改善箇所説明図

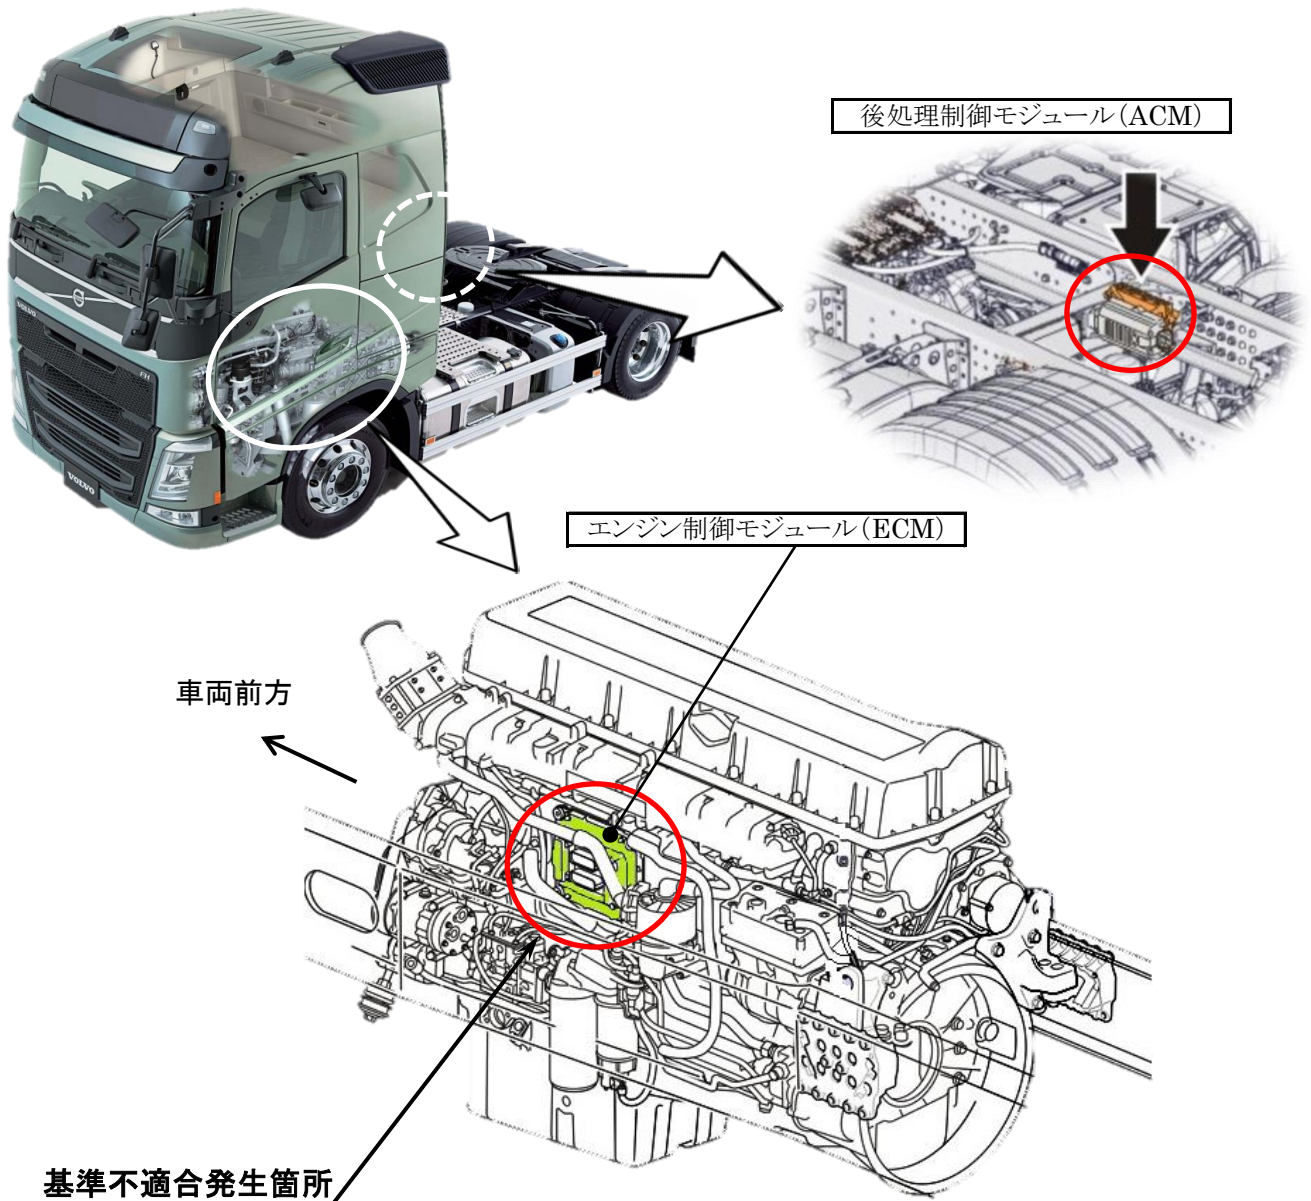
基準不適合発生箇所

平成28年排出ガス規制対応の大型トラックにおいて、エンジン制御システム（EMS）のプログラムが不適切なため、実走行における幾つかの運転条件下において後処理制御モジュール（ACM）のSCR監視機能がOBD閾値を適正に監視できないことがある。そのため、窒素酸化物（NO_x）の排出値が基準値を超えるおそれがある。

改善の内容

全車両、当該エンジン制御モジュール及び後処理制御モジュールのプログラムを対策プログラムに書き換える。

識別：作業完了車には、エンジン制御ユニットの表面に黄色ペイントを塗布する。
